पत्रांक:- २०७२ / 12-1 दिनांक: देहरादून 17 फरवरी, 2025
रोवा में,

विषय:- जनपद-नैनीताल के ब्लॉक ओखलकांडा में कटना से वारी मोटर मार्ग के निर्माण हेतु 1.53 है० वन भूमि का गैर वानिकी कार्यों हेतु लोक निर्माण विभाग को प्रत्यावर्तन।
(Online Proposal No. : FP/UK/ROAD/43594/2019)

डिजिटल मैप- जनपद नैनीताल में कटना से वारी मोटर मार्ग का क्षतिपूरक वृक्षारोपण स्थल ग्राम-खूट वारी

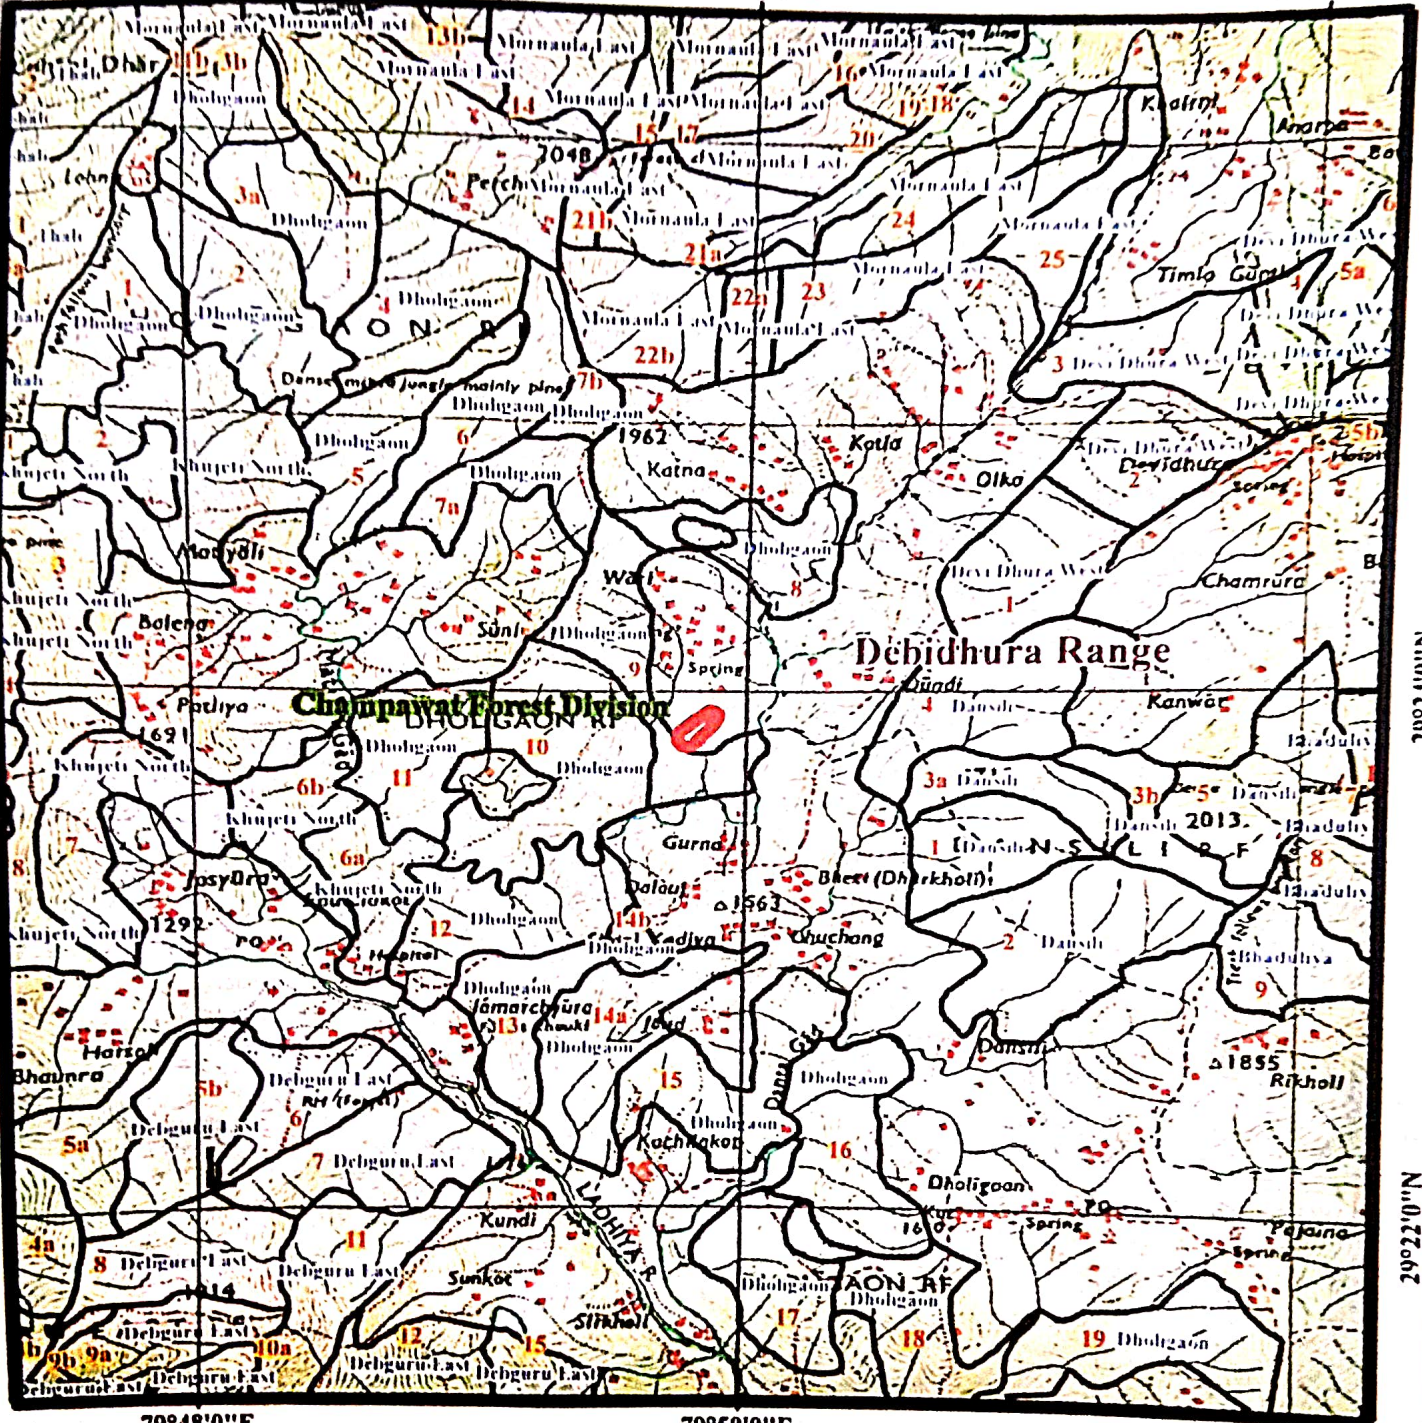
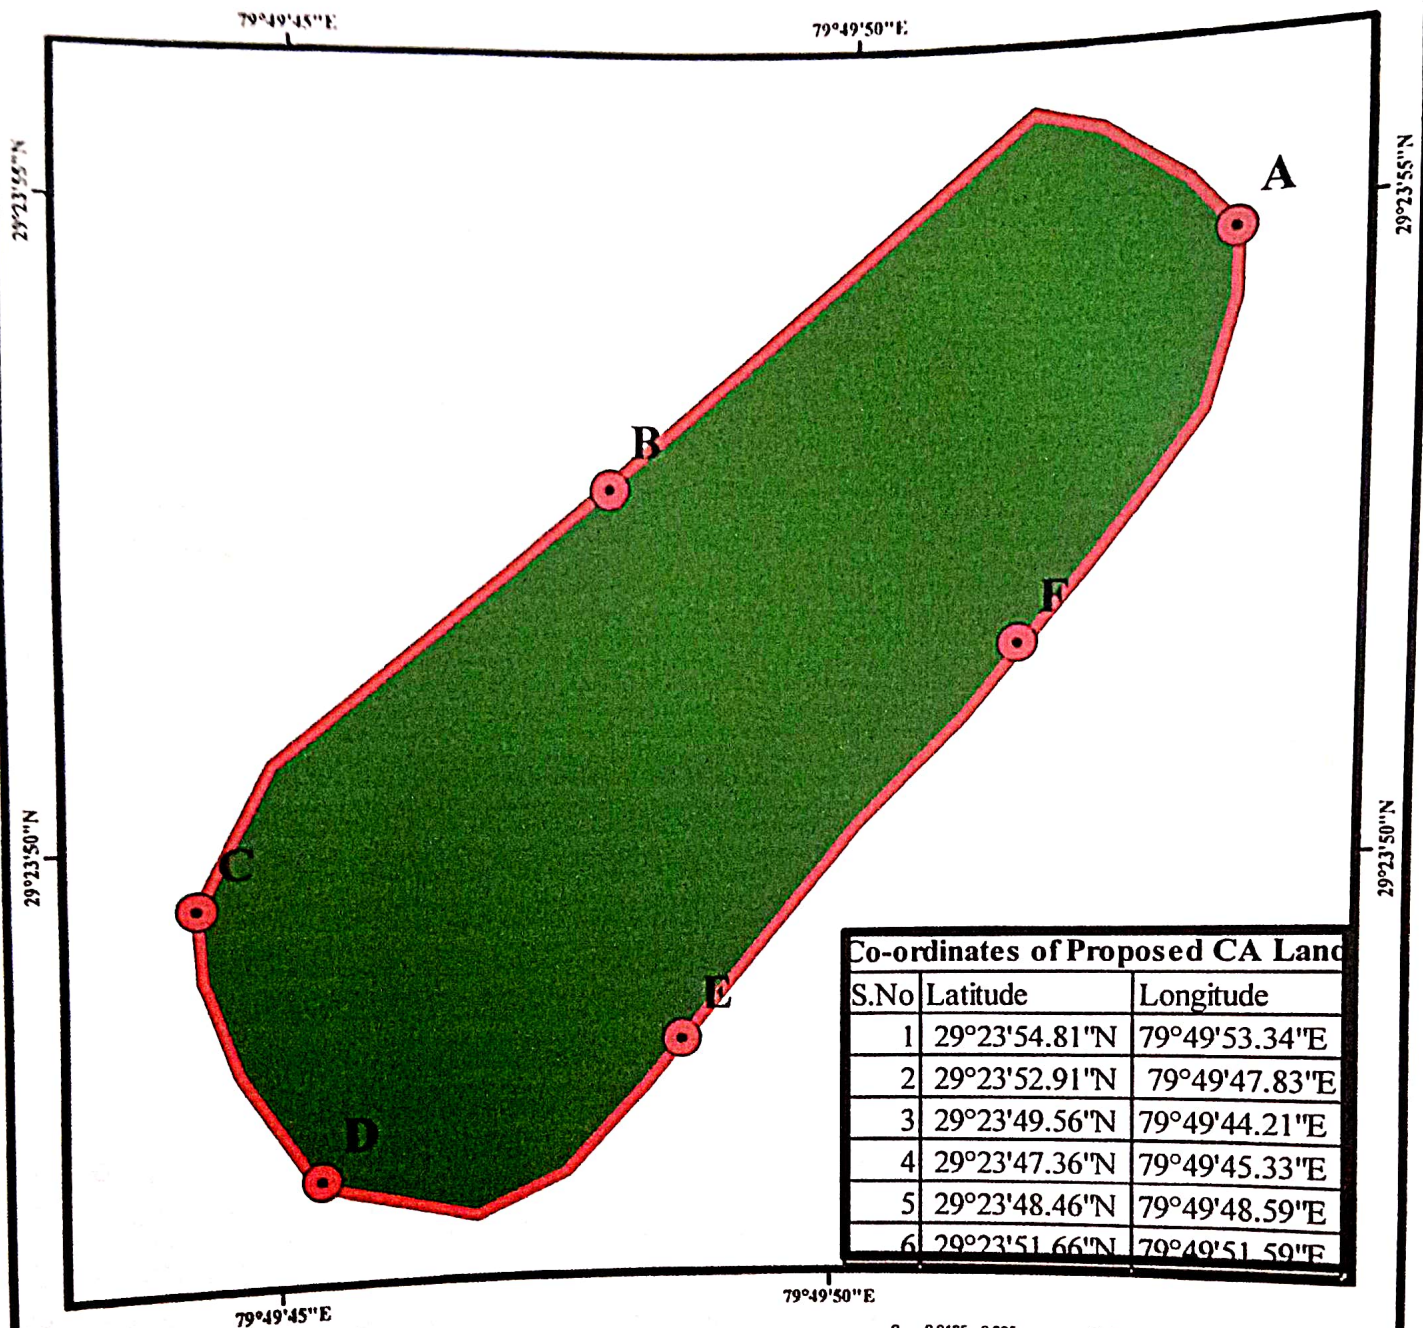
4.	The shape of the CA area provided in the map is different from the shape of the CA area provided in the KML. This	वन संरक्षक के उपरोक्त पत्र द्वारा अवगत कराया गया है कि बिन्दु संख्या 4 के क्रम में क्षतिपूरक वृक्षारोपण हेतु पुनः भूमि का चयन नये स्थान पर कर तदनुसार

4.	The shape of CA area provided in map is different from the shape of CA area is provided in KML.	प्रस्तावक विभाग द्वारा अवगत कराया गया है कि बिन्दु संख्या 4 के क्रम में क्षतिपूरक वृक्षारोपण हेतु पुनः भूमि का चयन नये स्थान पर कर तदनुसार के०एम०एल०

discrepancy needs to be clarified, and correct information should be provided.	के०एम०एल० तथा टोपोग्राफ मैप तैयार कर लिये गये है। (संलग्नक- 4, 5)
5.	The tree enumeration details provided on the online portal are incorrect, as it appears that trees from private land have also been entered by the forest department in online Part II. Only trees falling within the forest area are required to be filled in the online portal. Additionally, it needs to be clearly defined which width has been taken in the proposed road alignment and in what width the tree counting has been done.	वन संरक्षक के उपरोक्त पत्र द्वारा अवगत कराया गया है कि आरक्षित वन भूमि में प्रभावित होने वाले वृक्षों का विवरण परिवेश पोर्टल 1 के भाग 2 में संशोधित कर दिया गया है।

तथा टोपोग्राफ मैप तैयार कर लिये गये हैं। (संलग्नक-4,5)
5.	The tree enumeration provided in online portal are incorrect. The trees falls in forest area is to be filled in online portal because it seems that trees of private land are also been entered by the forest department in online part 2 Further this needs to be clearly defined that what width has been taken of the proposed road for the purpose of tree counting for felling.	आरक्षित वन भूमि में प्रभावित होने वाले वृक्षों का विवरण परिवेश पोर्टल 1 के भाग 2 में संशोधित कर दिया गया है।
6.	The muck disposal is proposed on private land, therefore, the area proposed for dumping is need to be marked on KML as well as to be mentioned in component wise breakdown in online part I.	प्रस्तावक विभाग द्वारा अवगत कराया गया है कि बिन्दु संख्या 6 के कम में मकडिस्पोजल डम्पिंगयार्ड को के०एम०एल० के पार्ट-1 में प्रदर्शित कर दिया गया है।

जियोरेफरेंसिंग मैप- जनपद नैनीताल मे कटना से वारी मोटर मार्ग का क्षतिपूरक वृक्षारोपण स्थल ग्राम-खूट वारी

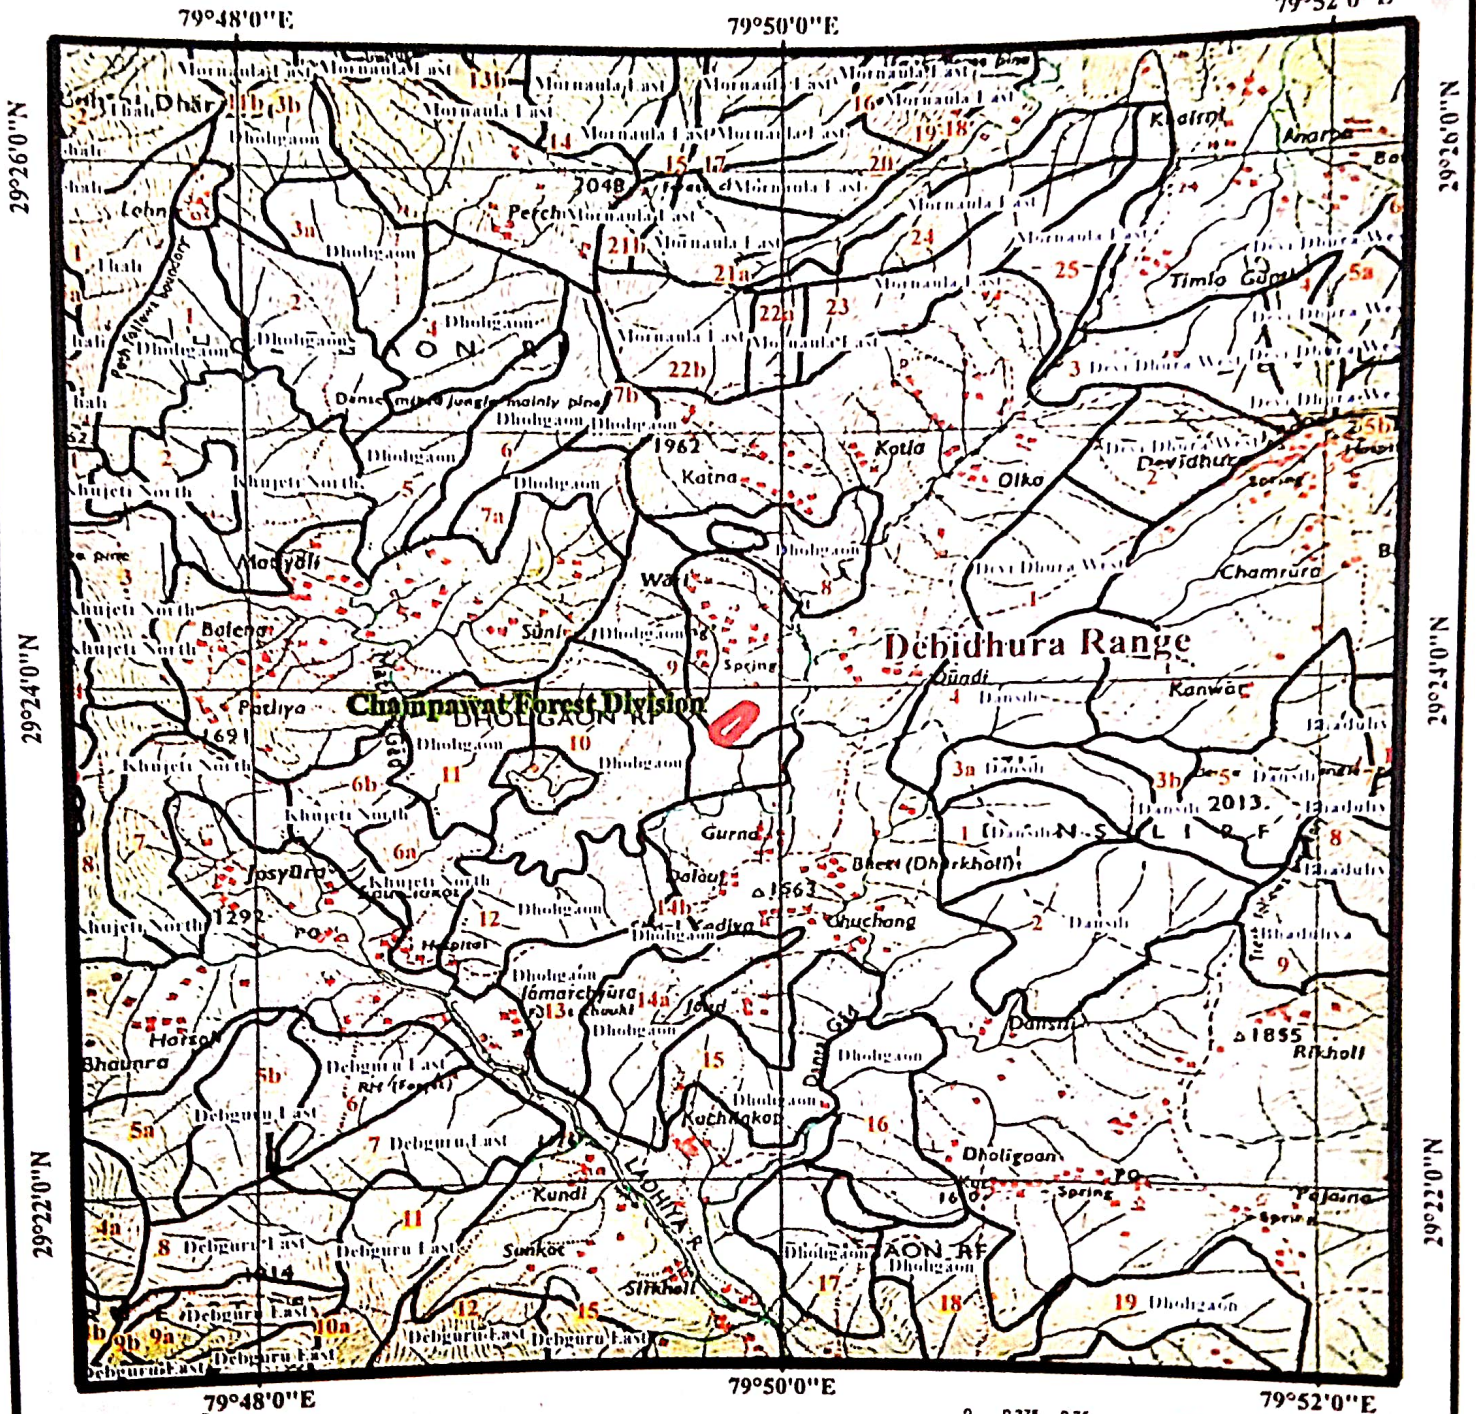
3.	It is noted that the area proposed for Conservation Area (CA) is 3.06 ha, but in the DSS analysis, the calculated area is 5.36 ha, out of which 1.0 ha is VDF, and 4.70 ha overlaps with the area proposed in another FC case of FP/UK/ROAD/12706/2015.	वन संरक्षक के उपरोक्त पत्र द्वारा अवगत कराया गया है कि बिन्दु संख्या 3 के क्रम में पूर्व में क्षतिपूरक वृक्षारोपण हेतु प्रस्तावित भूमि को निरस्त कर दिया गया है नयी भूमि का चयन कर मानचित्र पुनः तैयार कर प्रेषित किये जा रहे हैं। (संलग्नक-3)

3.	The area proposed for CA is 3.06 ha but in DSS analysis, the calculated area is 5.36 ha out of which 1.0 ha is VDF and 4.70 ha is found overlapped with the area proposed in another case of FP/UK/ROAD/12706/2015.	प्रस्तावक विभाग द्वारा अवगत कराया गया है कि बिन्दु संख्या 3 के क्रम में पूर्व में क्षतिपूरक वृक्षारोपण हेतु प्रस्तावित भूमि को निरस्त कर दिया गया है नयी भूमि का चयन कर मानचित्र पुनः तैयार कर प्रेषित किये जा रहे हैं। (संलग्नक-3)
